DECAT / TVC - 026/04  
Dezembro/04

## INFORMAÇÃO TÉCNICA

Ref.: Imagem “CINTILANDO” nos televisores de modelos HPS - 2971, HPS - 2976, HPS - 2982 e TVD - 2901

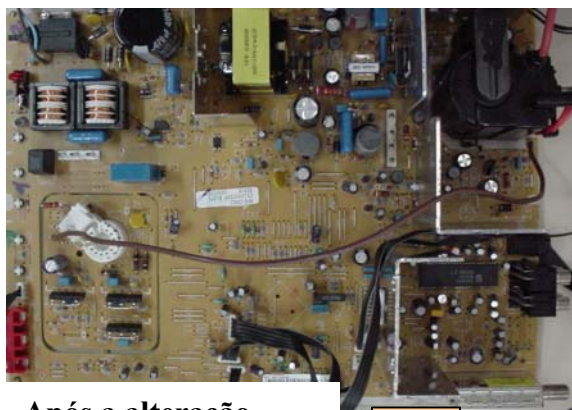
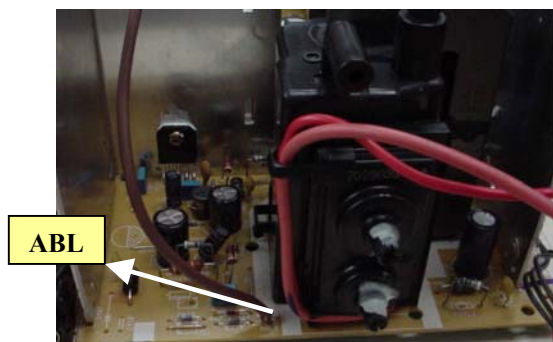
Notamos que em alguns televisores, dos modelos acima citados, podem aparecer **cintilações** na tela, dependendo da cena da imagem que esta sendo assistida. Para eliminarmos esta possibilidade solicitamos de forma **OBRIGATORIA** a alteração do ponto de ligação do fio de aterramento do aquadag. As figuras a seguir ilustram esta alteração.

Antes da alteração

Após a alteração
